改善箇所説明図

【CRF250L】

【CRF250L】(Special Edition)

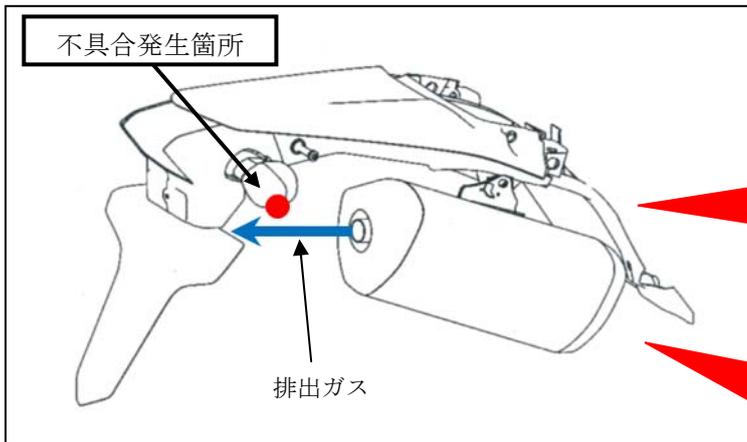
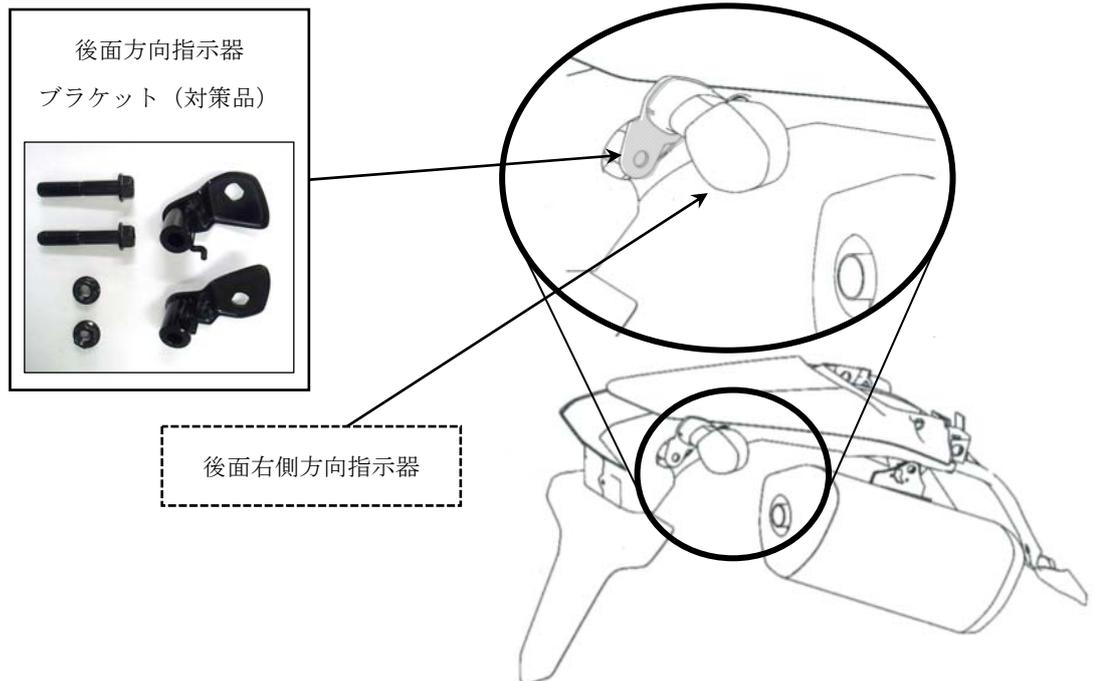
排気管開口部の位置が不適切な為、走行中の排出ガスの熱により後面右側の方向指示器が変形する場合があります。そのままの状態で使用を続けると、方向指示器の機能を損なうおそれがある。

全車両、後面方向指示器ブラケット（対策品）を装着し、後面左右の方向指示器の取付け位置を変更する。また、後面右側の方向指示器を点検し、排出ガスによる熱変形のみられるものは新品に交換する。
